ZP/2501/95.1/21

dotyczy: przetargu nieograniczonego pn. **Przebudowa i modernizacja pomieszczeń Budynku Zakaźnego - roboty budowlane**, znak ref. ZP/2501/95.1/21
Specjalistyczny Szpital Wojewódzki w Ciechanowie udziela odpowiedzi na przesłane przez wykonawców zapytania, dotyczące treści swz:

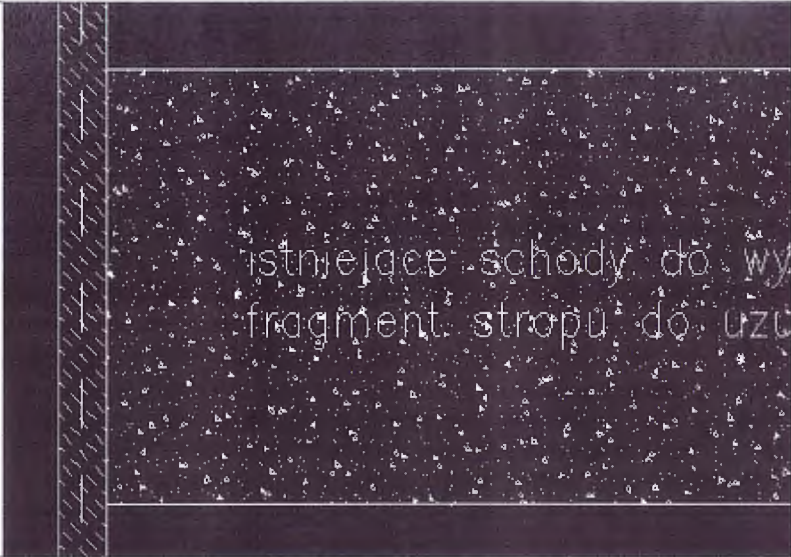
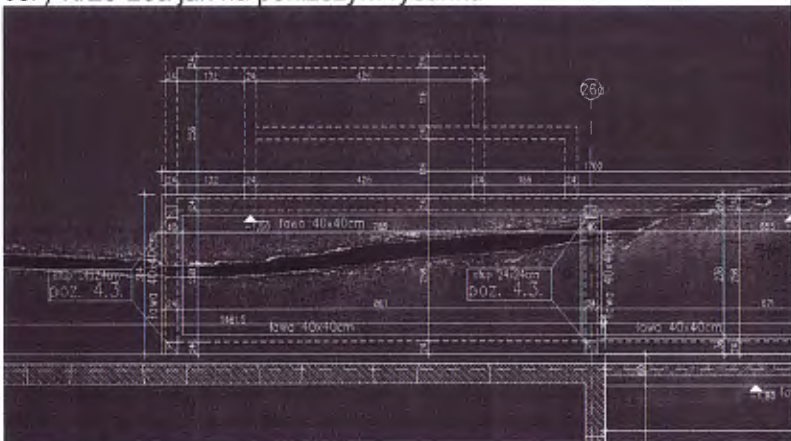
36.	W osi P-D zaznaczony jest obszar jak poniżej. Prosimy o uzupełnienie dokumentacji o rysunek detalu schodów do wyburzenia oraz detal stropu do uzupełnienia z zaznaczonym sposobem połączenia go z istniejącym stropem	Schody w budynku parterowym między osiami P-O pokazane są na rysunkach inwentaryzacyjnych. Proponowany sposób uzupełnienia stropu pokazano na rysunku: PWK_41 „Detale wykonawcze elementów dodatkowych. Detale wykonawcze wzmocnień i uzupełnień”.

istniejące schody do wy
fragment stropu do uzu

Schody w budynku parterowym między osiami P-O pokazane są na rysunkach inwentaryzacyjnych. Proponowany sposób uzupełnienia stropu pokazano na rysunku: PWK_41 „Detale wykonawcze elementów dodatkowych. Detale wykonawcze wzmocnień i uzupełnień”.

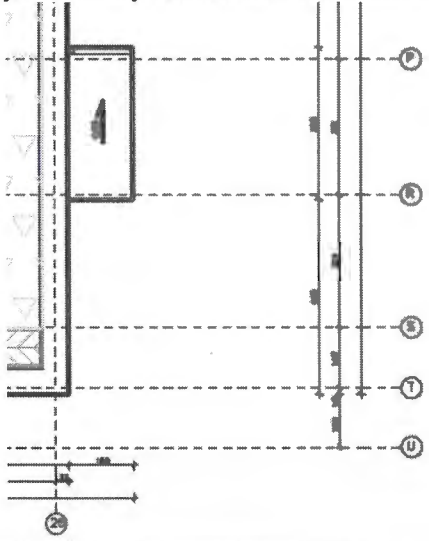
77.	<p>Dotyczy DACH: Prosimy o informację czy istniejące warstwy pokrycia dachowego D-01 oraz D-01A należy zdemontować ?</p>	<p>Demontaż dachu tylko na budynku 3-kondygnacyjnym (D-01A) w osiach 3-19/B-F</p>

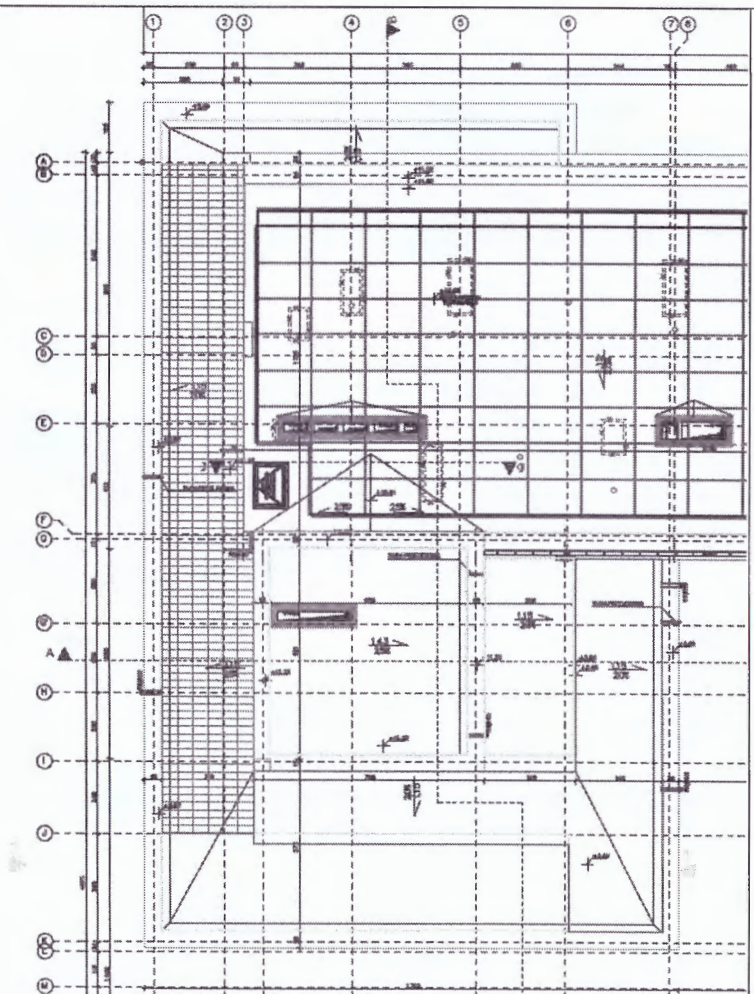
84.	<p>Dotyczy DACH: Prosimy o określenie warstw dachu (typu D03-D10) w zaznaczonym kolorem fragmencie.</p>	<p>Dach typu D-04 (określony na przekroju A-A rys. AR_07_00)</p>

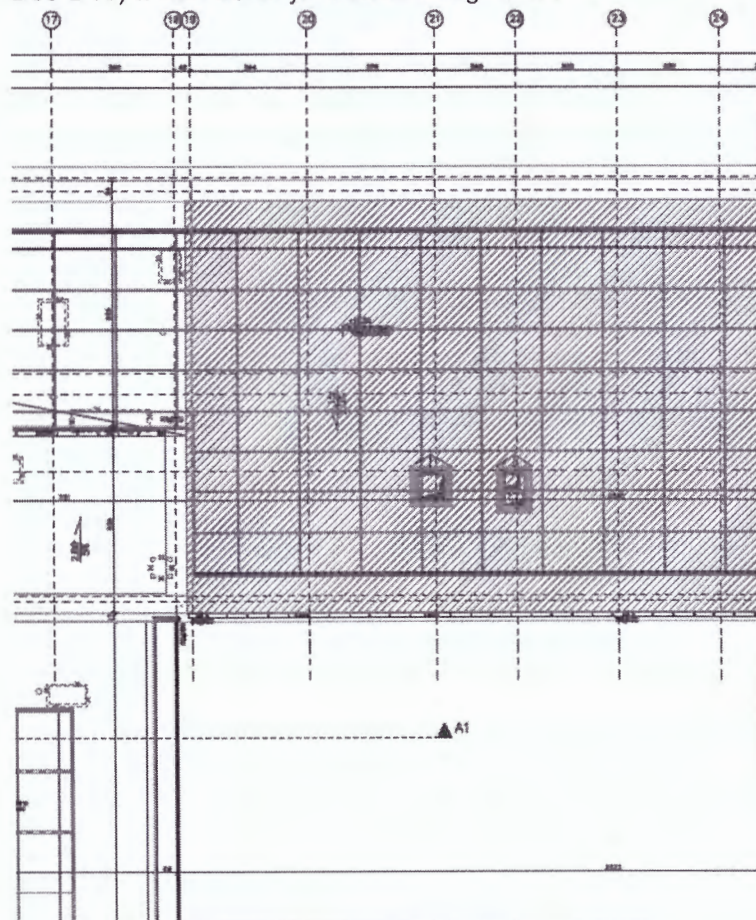
Dotyczy DACH: Prosimy o określenie warstw dachu (typu D03-D10) w zaznaczonym kolorem fragmencie.

W zaznaczonym fragmencie dachu należy zastosować Warstwę D-06

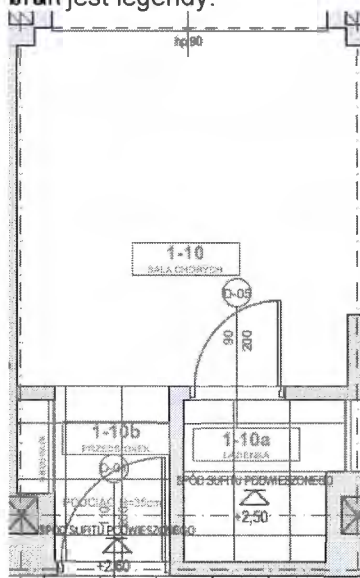
113.	Prosimy o wyjaśnienie co oznacza zapis w dokumentacji w odniesieniu m.in. do pomieszczeń sal chorych czy gabinetów lekarskich: sufit- gładki , malowany farbą akrylową- czy należy przyjąć rozwiązanie bez sufitu podwieszanego, jedynie	Powierzchnie niezakreskowane na rzutach sufitów należy traktować jako powierzchnie bez sufitów podwieszanych.

powierzchnia otynkowana i pomalowana? Na rzutach sufitów-
brak jest legendy.

Czy powierzchnie niezakreskowane na rzutach sufitów należy
traktować jako powierzchnie bez sufitów podwieszanych?

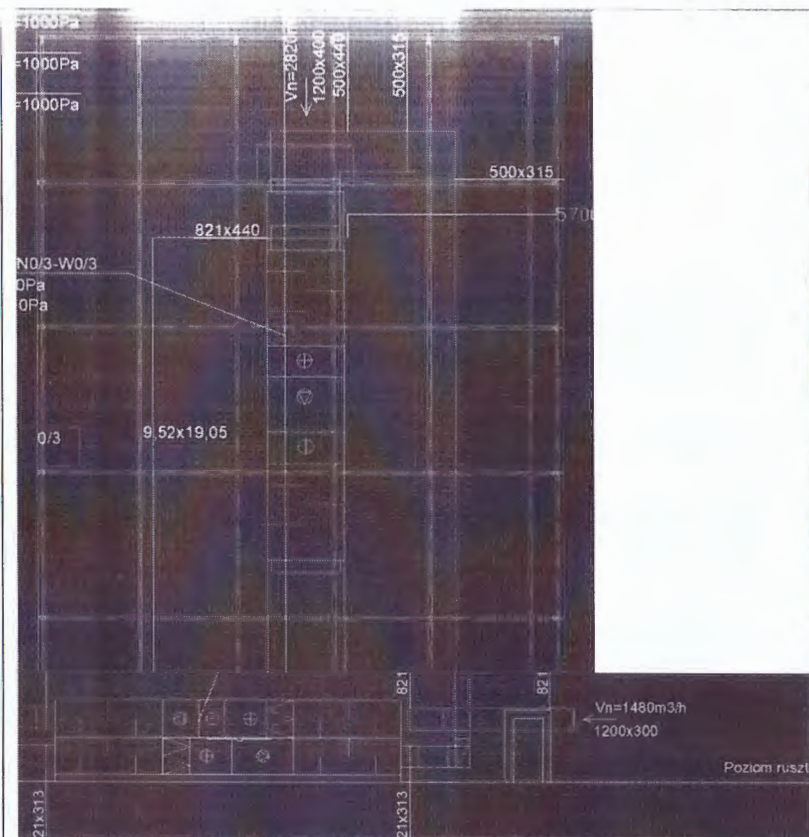
174.	Prosimy o informację czy podpory należy posadowić bezpośrednio na dachu czy mamy mocować do rusztu (jeśli tak to z czego ten ruszt się składa / przekrój):	Podpory central wentylacyjnych należy posadowić na podkonstrukcji zgodnie z projektem konstrukcyjnym.
